## Planbeskrivelse

2127-1 – Detaljregulering for nye Veavågen barneskole – endring av byggegrense, høyde og bestemmelser - gnr. 4/12 mfl.

Gjeldende plankart med endringsforslaget lagt over i rosa. Pilene markerer hvor grensene justeres.

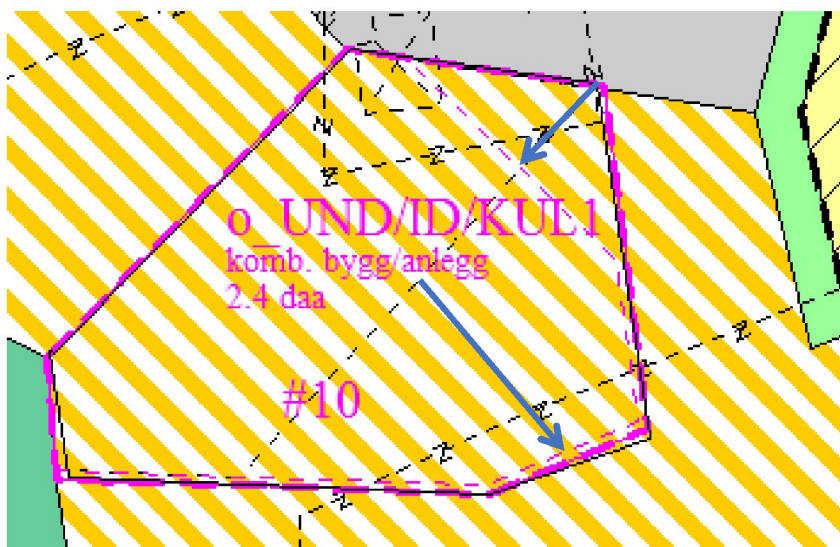
Når det gjelder grensen for bestemmelsesområde #10 ønskes denne forskjøvet (ca. 30 meter i gjennomsnitt) mot sør for å få en optimal ankomstsituasjon - midt i prosjektet, istedenfor kun i den ene enden. Dette medfører kortere veier og en bedre logistikk innad i skolen. Videre reduseres grensen for bestemmelsesområde noe i det nordøstlige hjørnet.

*Illustrasjon – 3D perspektiv fra sør (blå=hall, orange=skole, gul=BT2)*

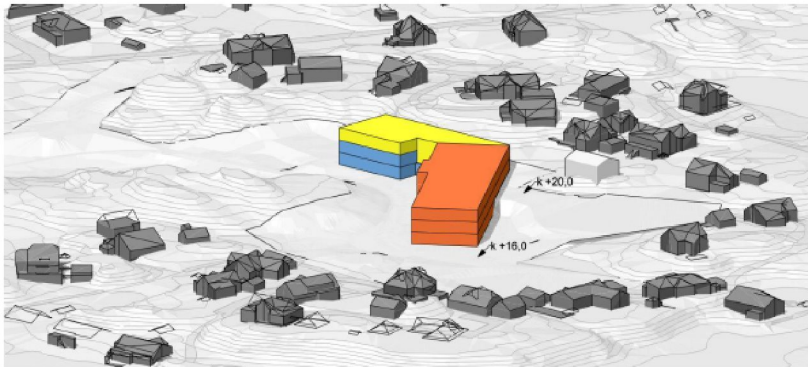
Tilgrensende boliger i nord vurderes fremdeles ikke til å oppleve en uakseptabel dominans av skoleprosjektet. Avstand forblir uforandret, mens et bygg med øverste kotehøyde kt +29 vil ta noe mer utsikt. Det vises til vedlagt notat fra SPINN, samt vedlagte soldigram.

Det påpekes at det er regulert for to byggetrinn, BT1 og BT2, men at det kun er BT1 som prosjekteres nå. BT2 skisserer en mulig utvidelse av skolen ved senere behov, men slik elevtallsprognosene ser ut per i dag, med synkende tall frem mot 2033, så er det lite sannsynlig at byggetrinn 2 kommer.
